Commune de Berchem-Sainte-Agathe

N/Réf. : BSA20074_757_PU
Gest. : GM
V/Réf. : AB 9014 124/2025
Corr: Thomas Warland
NOVA : 03/PU/2010989

BERCHEM-SAINTE-AGATHE. Rue des Chats, 146
(= zone de protection du Site du Kattebroek)
PERMIS D'URBANISME: remplacer des châssis en façades avant et latérale
Demande de la Commune du : 19/03/2026

Avis de la CRMS

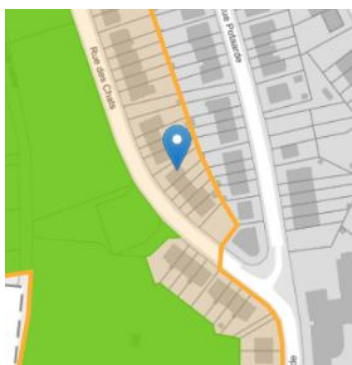
Le remplacement des menuiseries, qui fait l'objet de la demande, n'a pas d'impact négatif sur les perspectives vers et depuis le site classé situé en face de la maison. D'un point de vue architectural, il serait toutefois souhaitable d'harmoniser la teinte de l'ensemble des menuiseries extérieures, y compris celles du rez-de-chaussée, afin d'assurer la cohérence d'ensemble de la façade.
